**Revision to a Request for Supply  
Arrangement - Révision à une demande  
pour un arrangement en matière  
d'approvisionnement**

<b>Title - Sujet</b> Mobilier pour des espaces de travail	
<b>Solicitation No. - N° de l'invitation</b> E60PQ-140003/C	<b>Date</b> 2018-10-30
<b>Client Reference No. - N° de référence du client</b> E60PQ-140003	<b>Amendment No. - N° modif.</b> 012
<b>File No. - N° de dossier</b> pq992.E60PQ-140003	<b>CCC No./N° CCC - FMS No./N° VME</b>
<b>GETS Reference No. - N° de référence de SEAG</b> PW-\$\$PQ-992-74154	
<b>Date of Original Request for Supply Arrangement</b> 2018-01-17 <b>Date de demande pour un arrangement en matière d'app. originale</b>	
<b>Solicitation Closes - L'invitation prend fin</b> <b>at - à 02:00 PM</b> <b>on - le 2099-04-30</b>	
<b>Time Zone</b> Fuseau horaire Eastern Standard Time EST	
<b>Address Enquiries to: - Adresser toutes questions à:</b> Vlahos, Helen	<b>Buyer Id - Id de l'acheteur</b> pq992
<b>Telephone No. - N° de téléphone</b> (613) 220-8951 ( )	<b>FAX No. - N° de FAX</b> ( ) -

***Cette modification 012 de E60PQ-140003/C est portée pour publier des questions et réponses 20 à 34:***

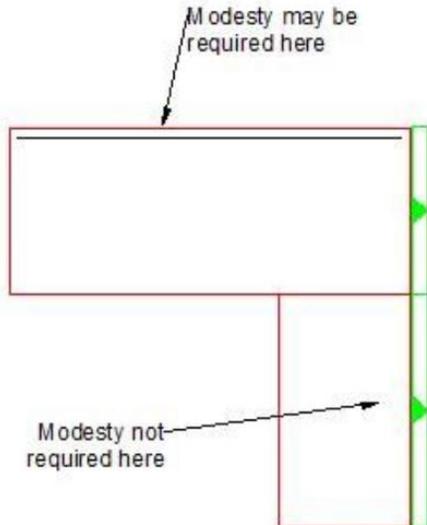
**Q23- 1.7.4.2** L'installation de fabrication doit être certifiée à la norme ISO 14001 – Système de management environnemental.

« Nous comprenons que Travaux publics a l'intention d'obliger les entreprises à se conformer à un système de management environnemental, ce qui confirme que les fabricants suivent une démarche d'amélioration continue. Pouvons-nous suggérer que la norme environnementale sur le mobilier de bureau soit équivalente à la norme ISO 14001? Par exemple, de nombreuses entreprises ont accepté la certification à la norme ANSI/BIFMA e3, car elles jugent que celle-ci est la norme la plus englobante du point de vue environnemental. En fait, le présent arrangement en matière d'approvisionnement exige au minimum une cote de niveau 2 pour les produits soumis. La norme ANSI/BIFMA e3 reconnaît que la norme ISO 14001 est l'un des moyens d'atteindre la conformité à un petit sous-ensemble de l'exigence e3, mais elle reconnaît également qu'il existe d'autres moyens tout aussi efficaces de l'atteindre. Par conséquent, ce ne sont pas toutes les entreprises ayant la cote de niveau 2 pour leurs produits qui auront également la certification ISO 14001, mais la norme ANSI/BIFMA e3, sans doute la norme environnementale la plus exhaustive de l'industrie, n'exige pas la conformité à la norme ISO 14001. Les entreprises qui ne sont pas accréditées à la norme ISO 14001 peuvent fournir à TPSGC les documents qui attestent de l'équivalence de leur système de management environnemental à la norme ISO 14001. »

Veillez confirmer s'il est envisageable de modifier le libellé pour indiquer qu'un système de management environnemental équivalent à la norme ISO 14001 est acceptable? Nous croyons que le gouvernement disqualifierait un grand nombre de ses fournisseurs si cette exigence demeure une exigence obligatoire.

La cote de niveau 2 de la norme BIFMA est obligatoire, de même qu'un système de management environnemental conforme à la norme ISO 14001 ou à une norme équivalente qui contient les éléments suivants pour toutes les installations associées au produit évalué :

1. Politique environnementale
2. Aspects environnementaux
3. Exigences juridiques ou autres
4. Objectifs et cibles
5. Mise en œuvre
6. Examen de la direction

Panneau de fond entre le panneau de côté et le pied

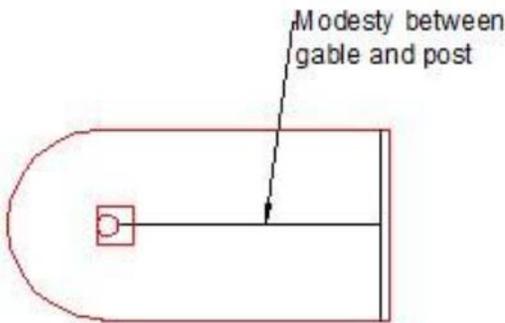
- k. Page 74, 3.5.1.2.5 – Les panneaux de fond doivent avoir des largeurs correspondantes selon la forme et la dimension de la surface et le type de support. Par exemple, une surface avec dessus en D aurait un panneau de fond entre deux éléments de soutien qui pourrait ne pas avoir exactement la même longueur que la surface. Veuillez confirmer que la longueur du panneau de fond pourrait être appropriée à la forme et à la dimension de la surface et au type de support, selon le guide des produits et des prix du fabricant et/ou le guide de présentation d'une demande. Veuillez modifier la référence à  $\pm 2$  po de chaque extrémité.

**Supprimer :** 3.5.1.2.5. Les panneaux de fond ne doivent pas mesurer moins de 279 mm (11 po) et plus de 508 mm (20 po) de hauteur. Leur largeur doit correspondre à celle de la surface de travail  $\pm 51$  mm ( $\pm 2$  po) de chaque extrémité.

**Insérer :** 3.5.1.2.5. Les panneaux de fond ne doivent pas mesurer moins de 279 mm (11 po) et plus de 508 mm (20 po) de hauteur. La largeur des panneaux de fond doit correspondre à celle de la surface de travail  $\pm 51$  mm ( $\pm 2$  po) de chaque extrémité, à l'exception des surfaces de travail en forme de D, pour lesquelles la largeur standard du fabricant est acceptable.
